改善箇所説明図

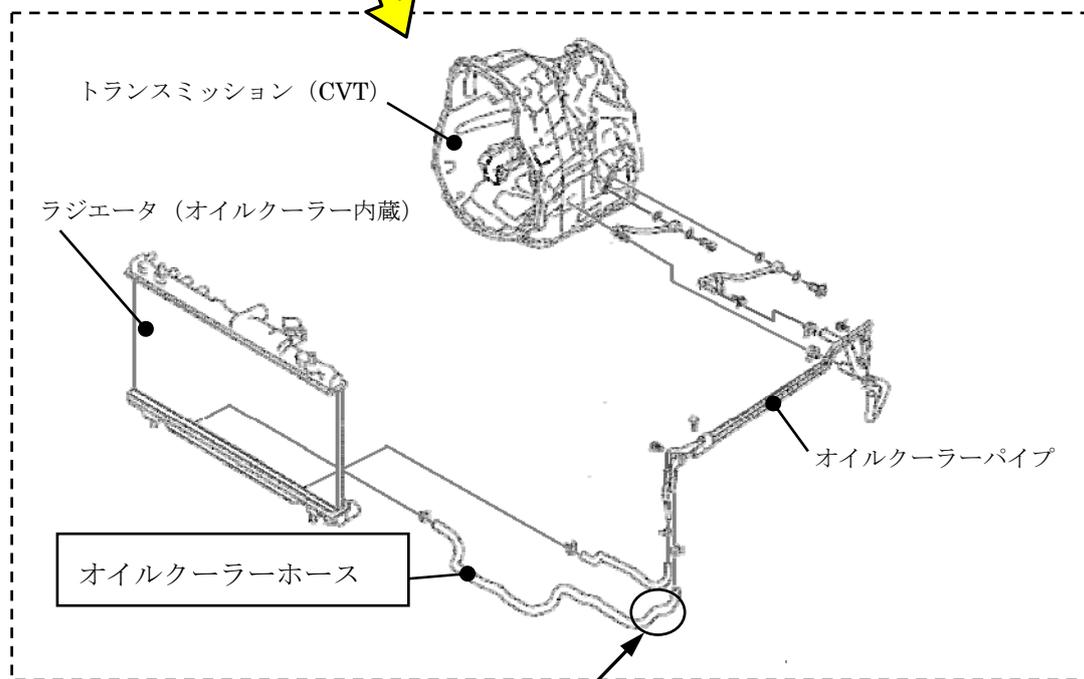
基準不適合発生箇所

無段変速機(CVT)のオイルクーラーホースの製造過程の作業が不適切のため、ホースの内面にシワが発生するものがある。そのため、そのままの状態で使用を続けると、ホースの内圧により、シワを起点に亀裂が内面から外面に進展し、オイルが漏れ、最悪の場合走行不能になるおそれがある。

全車両、オイルクーラーホースの製造ロット番号を確認し、該当するものはオイルクーラーホースを良品に交換する。

確認、交換を実施したオイルクーラーホースの表面に白ペイントを塗布する。
